PRÉFET DE LOIRE-ATLANTIQUE

**RAPPORT DE L'INSPECTION DES INSTALLATIONS CLASSEES**

**Objet : Société FAMAT à Saint-Nazaire**

## Annexe 2 Concentrations d'hydrocarbures dans les sols

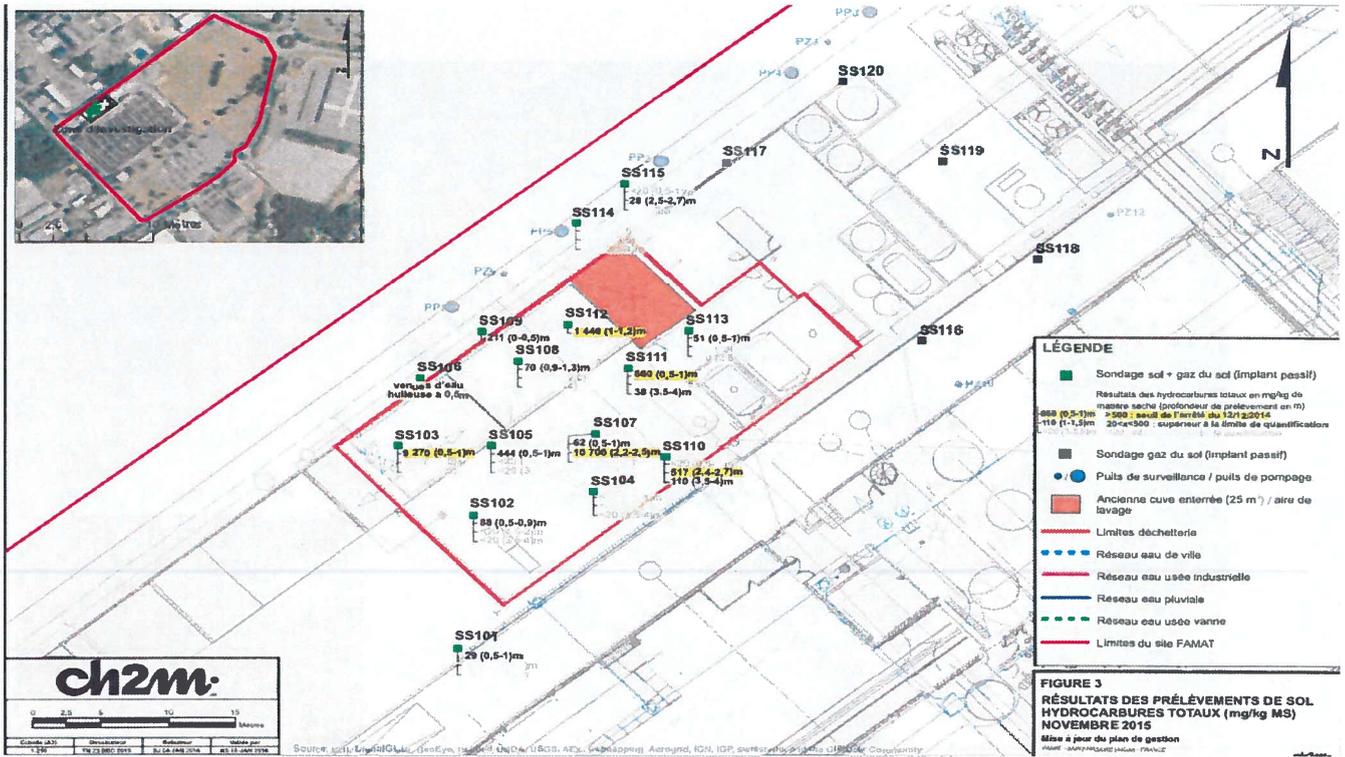
a) Au niveau des sols : 15 sondages de sol supplémentaires ont été réalisés à une profondeur de 4 m maximum. Des indices organoleptiques de pollution aux hydrocarbures ont été mis en évidence au droit de 8 sondages. En revanche sur ces 15 sondages les mesures de gaz dans les sols n'ont pas révélé la présence de COHV.

Les concentrations d'hydrocarbures relevées s'échelonnent de 517 mg/kg MS à 10 700 mg/kg MS, elles sont en baisse par rapport aux premières investigations de 2008/2012 qui mentionnaient un

maximum à 17 434 mg/kg MS. Le plan de l'annexe 2 présente la localisation des derniers sondages (2016) ainsi que les valeurs mesurées.

## Annexe 3 Concentrations de COHV dans les sols

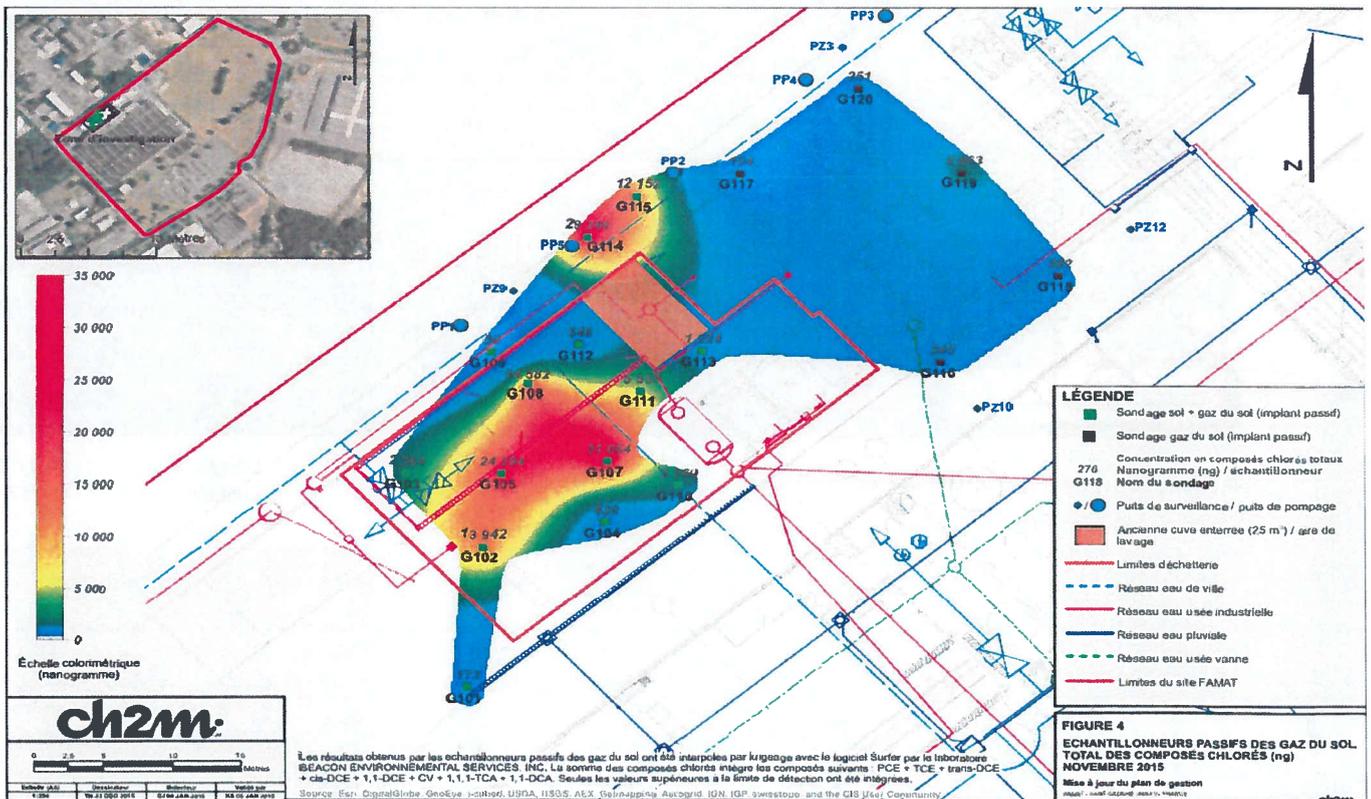
b) Au niveau des gaz du sol : 19 prélèvements ont été effectués à une profondeur de 0,3 m. Les zones les plus impactées en COHV se situent au droit de la déchetterie. Un fort impact en trichloréthylène (TCE) est relevé en aval hydraulique de l'ancienne cuve de stockage des eaux industrielles. Le plan de l'annexe 3 présente la localisation des sondages avec les valeurs associées.

## Annexe 4 Concentrations de COHV dans les eaux souterraines

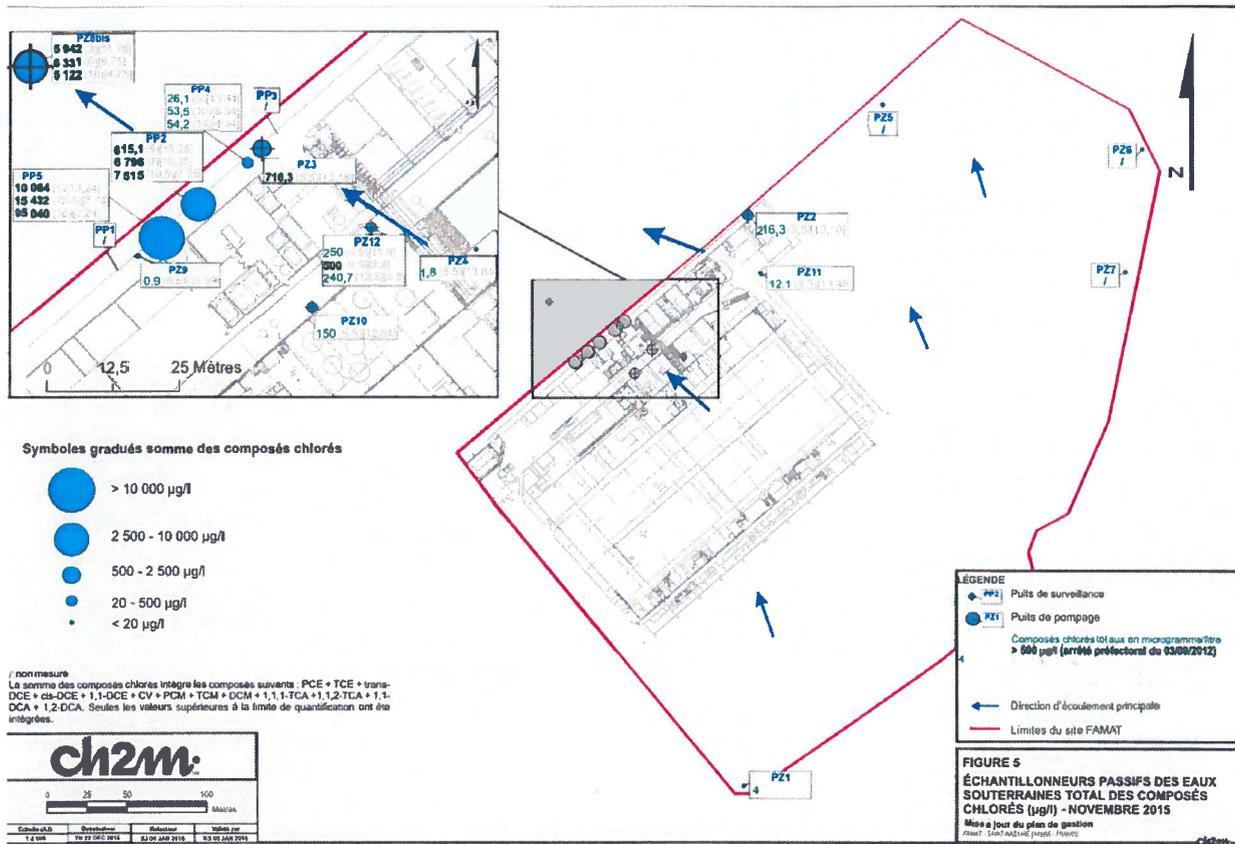
c) Au niveau des eaux souterraines : de très fortes concentrations en TCE sont mesurées au droit du piézomètre situé en aval hydraulique de l'ancienne cuve de stockage des eaux industrielles (PZ5). Des valeurs de 95 000 µg/l et 124 800 µg/l sont relevées. À signaler une très grande variabilité des concentrations en fonction de la profondeur des prélèvements. Pour rappel, les mesures de 2008 ne portaient pas sur des profondeurs aussi grandes.

Ainsi sur le PZ2 et le PZ5 les concentrations à 10 m et 16 m sont 10 fois plus élevées qu'à 5 m. L'étude mentionne que ces constats suggèrent la présence potentielle d'une phase « liquide dense et non aqueuse (DNAPL) ». Par ailleurs, la stratification verticale n'est pas observée sur le PZ12 implanté en amont de l'ancienne cuve de stockage des eaux industrielles, ni à l'extérieur du site (PZ8 bis). Le plan de l'annexe 4 présente la localisation des différents puits, le niveau de contamination de chacun d'eux ainsi que le sens d'écoulement de la nappe.
